**N. 24 del 03.02.2022
del Registro delle Determinazioni**

OGGETTO: Comune di CASTELLANETA (TA). PARERE DI COMPATIBILITÀ PAESAGGISTICA ex art. 96.1.d delle NTA del PPTR. Piano Urbanistico Esecutivo del CPM.R – Contesto periurbano per servizi da rifunzionalizzare – sub comparto 1 ubicato a nord di Via San Francesco e ad ovest di Via Tobagi adottato con Delibera di GC n. 20 del 12.02.2021.

Proponente: Pietro Caforio e Prima Srl

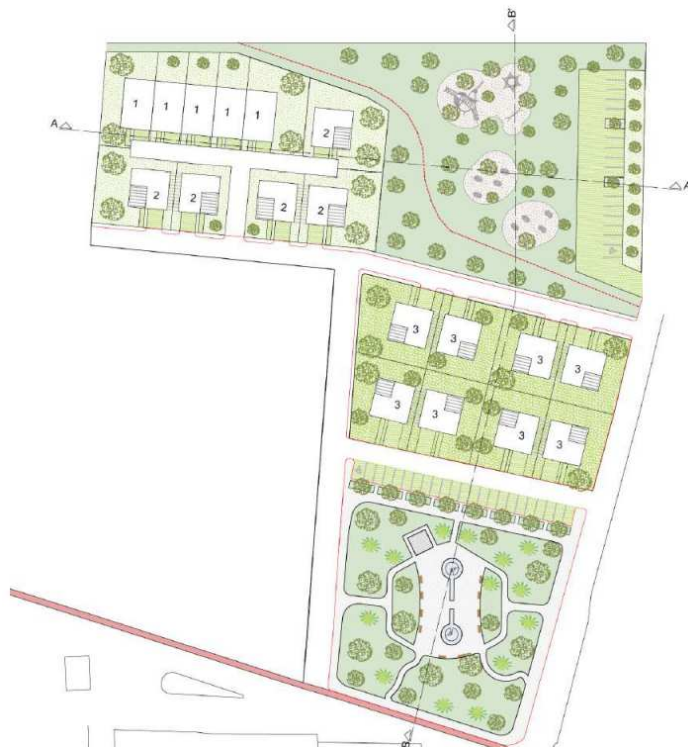
Sono previste n.18 residenze con tipologia unifamiliare a due piani fuori terra (h max pari a 6 ml); 8 residenze hanno superficie coperta pari a 100 mq e 10 residenze superficie coperta di 110 mq. Tutte le unità abitative hanno il garage pertinenziale al piano terra e la superficie residenziale articolata sui due piani fuori terra; la superficie dei lotti varia da 290 mq a 400 mq.
